Phụ lục: Kèm theo văn bản số 3059 /ĐKVN-VAR ngày 25/07/2014 của Cục Đăng kiểm Việt Nam

VÍ DỤ MINH HỌA CẮT GIẢM CHIỀU DÀI XÌ TÉC

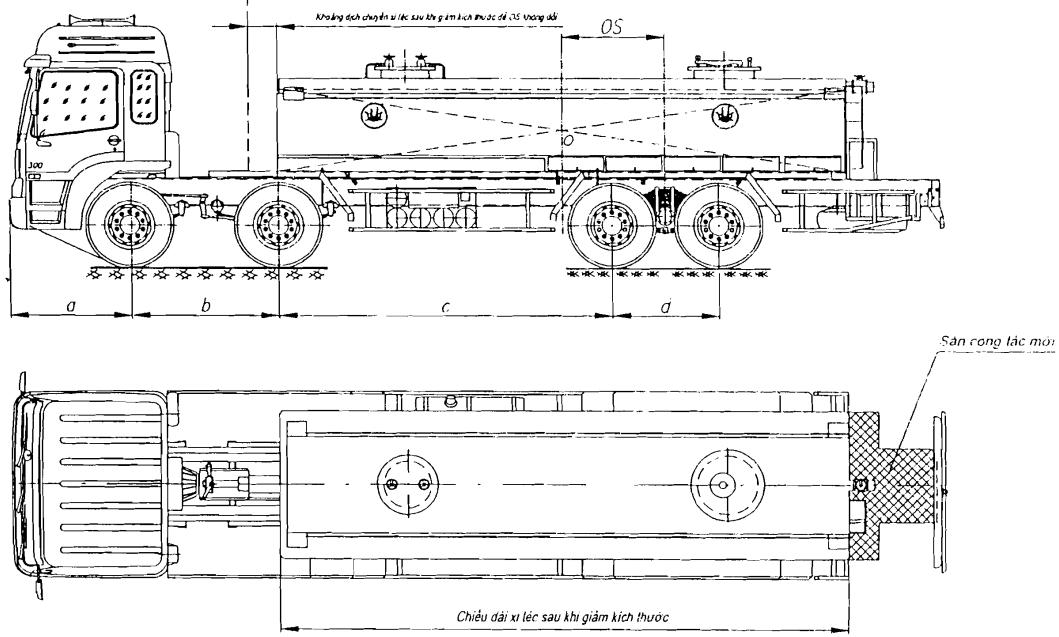
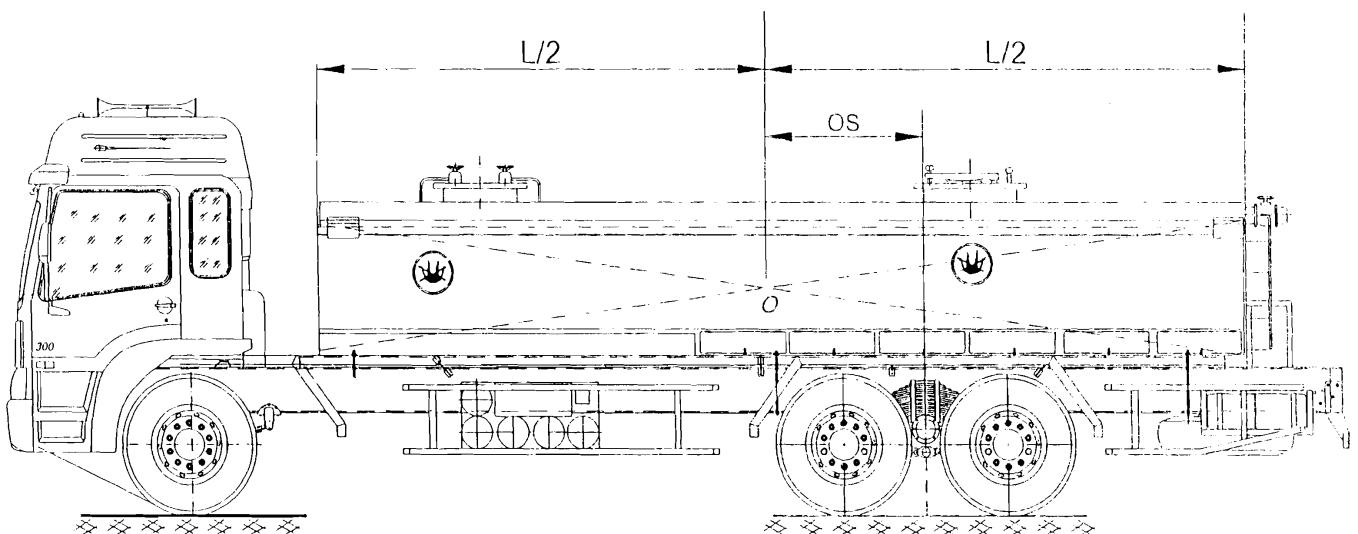
TỔNG THÊ Ô TÔ XÌ TÉC TRƯỚC KHI ĐIỀU CHỈNH

TỔNG THÊ Ô TÔ XÌ TÉC SAU KHI ĐIỀU CHỈNH

Khi thực hiện phép đo OS đối với xi téc: Đo chiều dài toàn bộ của xi téc (chú ý: phần chở hàng là phần có thể chứa hàng để chuyên chở), sau đó chia đôi để xác định vị trí trọng tâm $L/2$. Dán dấu vị trí trọng tâm rồi tiến hành đo kích thước từ vị trí này tới vị trí tâm cụm trục sau.
